INFORME DE CONTROL ESPECÍFICO N° 070-2024-2-0432-SCE

SERVICIO DE CONTROL ESPECIFICO A HECHOS CON PRESUNTA IRREGULARIDAD A MUNICIPALIDAD DISTRITAL DE IHUARI

"EJECUCIÓN DE OBRA: RECUPERACIÓN DE LOS SERVICIOS EDUCATIVOS DE LA I.E N.° 20412 SANTO DOMINGO DE GUZMÁN, DEL CENTRO POBLADO OTEC-IHUARÍ-HUARAL-LIMA - VALORIZACIÓN 10 Y 11."

FUNCIONARIOS DE LA ENTIDAD APROBARON Y OTORGARON CONFORMIDAD DE LA VALORIZACIÓN N.° 10, INCLUYENDO PARTIDAS NO EJECUTADAS DURANTE EL PROCESO CONSTRUCTIVO DE LA OBRA, CONLLEVANDO AL PAGO DE S/ 69 736,56, LO CUAL AFECTÓ EL CORRECTO FUNCIONAMIENTO DE LA ADMINISTRACIÓN PÚBLICA.

Imágenes n.° 12 y 13
Plano - "A-02 – Modulo I - Arquitectura - Detalles" - "A-05 – Arquitectura"

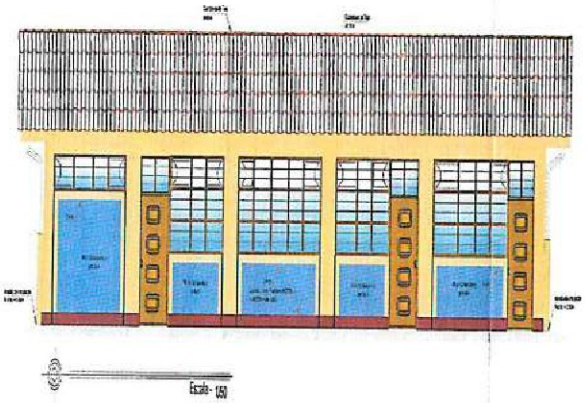
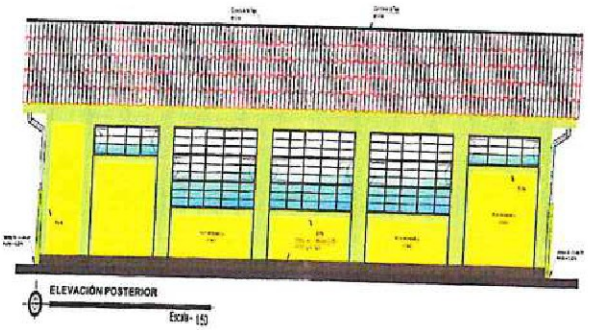
Al respecto, en los planos "A-02 – Modulo I Arquitectura - Detalles", "A-06 – Modulo II Arquitectura - Detalles" y "A-09 – Modulo III Arquitectura - Detalles", del expediente técnico obra, se indica el detalle de las puertas y ventanas como se muestra a continuación:

Se precisa que dichas partidas se encontraban precisados en los Planos A-02, A-06 y A-09 – Modulo I, Modulo II y Modulo III – Arquitectura – Detalles; asimismo presupuestadas en el ítem 11 del presupuesto de obra y de igual manera en las especificaciones técnicas del respectivo expediente técnico de obra.

Cuadro comparativo n.° 01

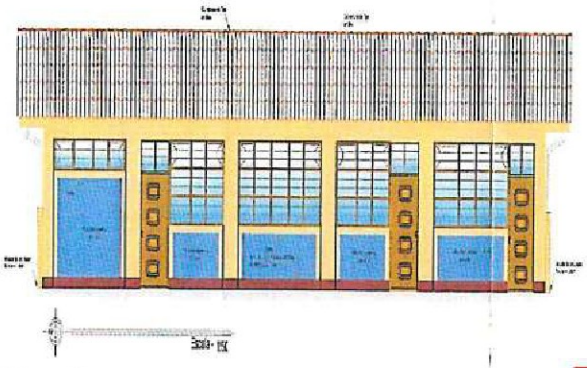
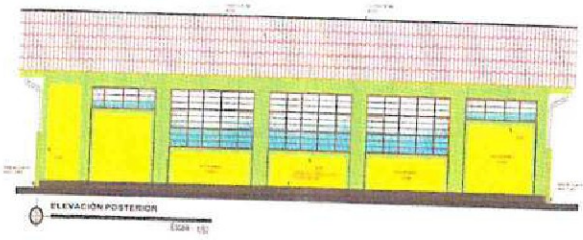
Del cuadro comparativo n.° 1: Nótese que en los planos de detalle de la instalación de puertas y ventanas en relación a las partidas "CARPINTERÍA DE MADERA, CERRAJERÍA y VIDRIOS, CRISTALES y SIMILARES", debían instalarse integrantemente, no obstante, conforme se evidencia en el panel fotográfico de las valorizaciones n.° 11, ninguno de los bienes fueron instalados en las aulas.

Cuadro comparativo n.° 02

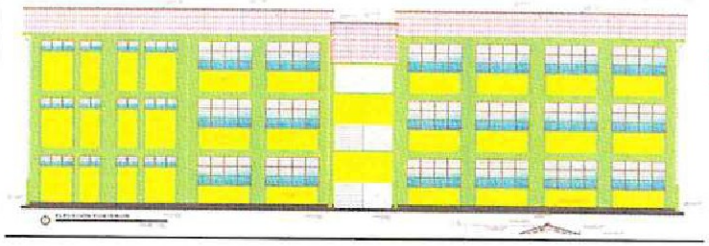
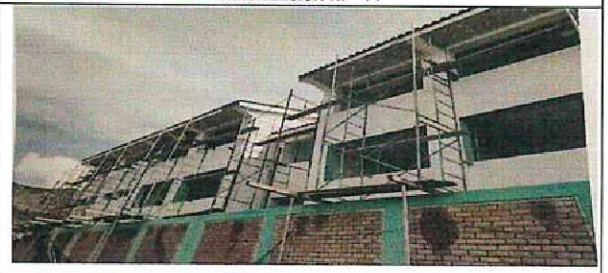
Del cuadro comparativo n.° 1: Nótese que en los planos de detalle de la instalación de puertas y ventanas en relación a las partidas "CARPINTERÍA DE MADERA, CERRAJERÍA y VIDRIOS, CRISTALES y SIMILARES", debían instalarse integrantemente, no obstante, conforme se evidencia en el panel fotográfico de las valorizaciones 10 y 11, ninguno de los bienes fueron instalados en las aulas y servicios higiénicos.

Cuadro comparativo n.° 03

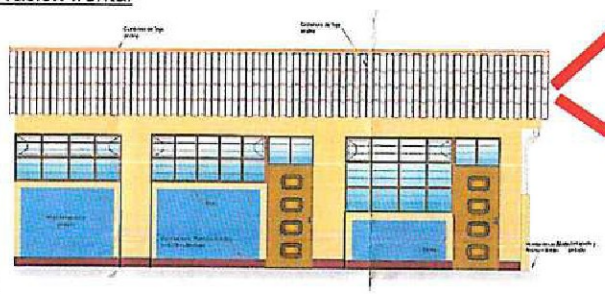
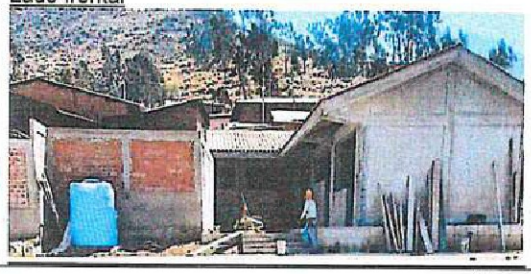
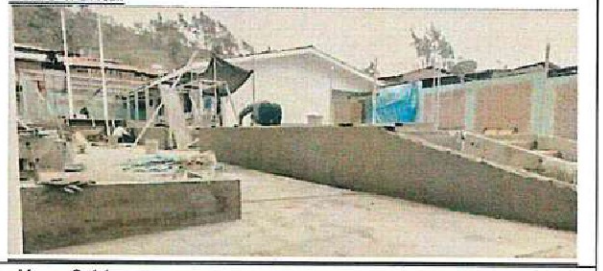
Del cuadro comparativo n.° 1: Notese que en los planos de detalle de la instalcion de puertas y ventanas en relacion a las partidas "CARPINTERÍA DE MADERA, CERRAJERÍA y VIDRIOS, CRISTALES y SIMILARES", debian instalarse integrantemente, no obstante, conforme se evidencia en el panel fotogrfaico de las valorizaciones 10 y 11, ninguno de los bienes fueron instalados en las aulas.
